Приложение к акту обследования объекта

«Дом Кытманова» 2-я четв. XIX в.»
(Красноярский край, г. Енисейск, ул. Ленина, д. 105)

Рисунок 2.4 Подъемная платформа

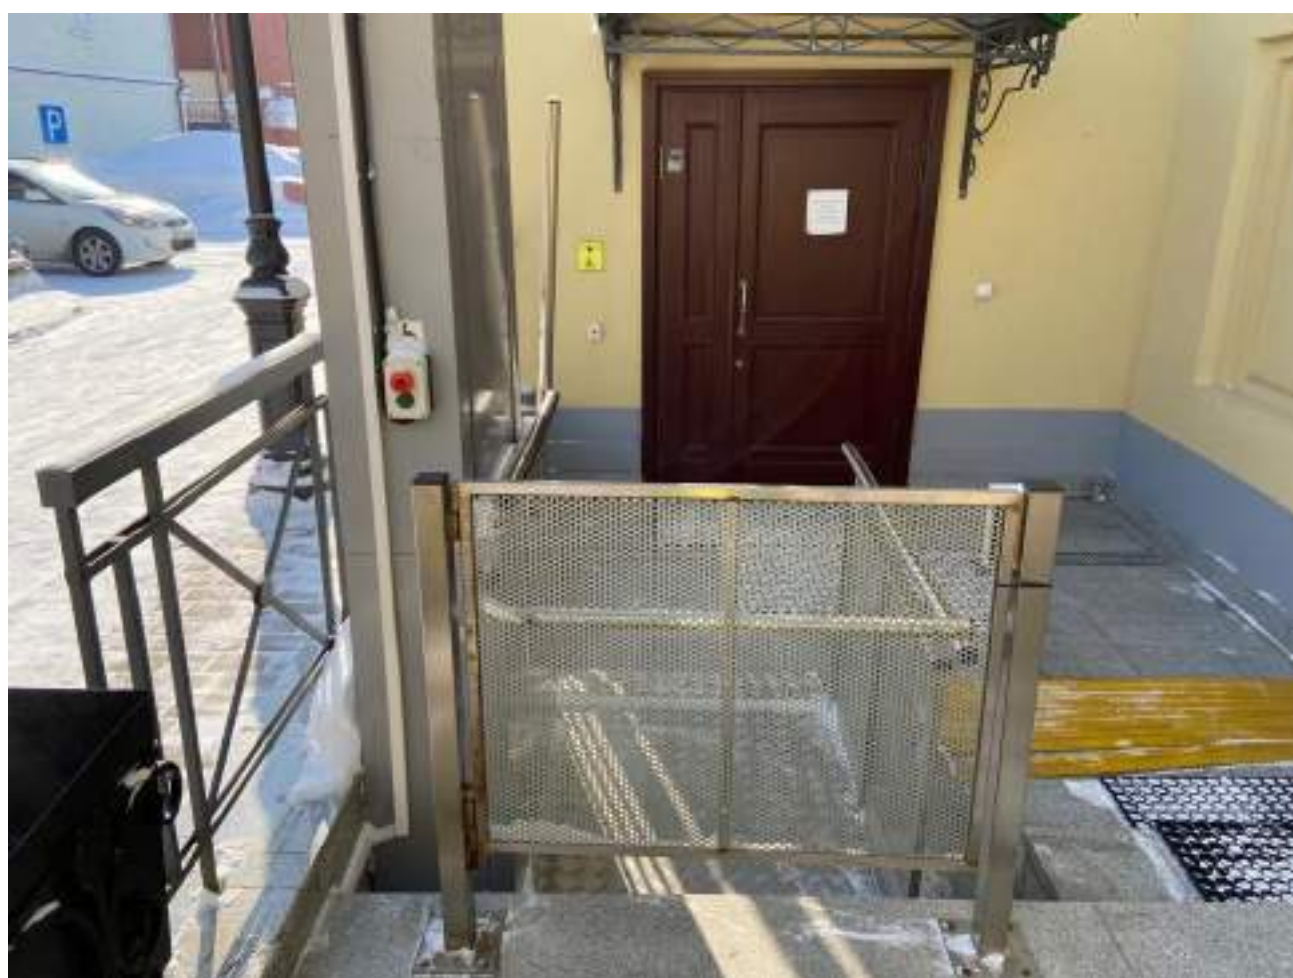
2.2	Пандус (наружный)	2.4 - 2.5	Имеется подъемная платформа	К	Необходимо перенести и разместить кнопку вызова помощи рядом с подъемной платформой и/или разместить информационную табличку с номером телефона сотрудника для оказания ситуационной помощи.	Индивидуальное решение
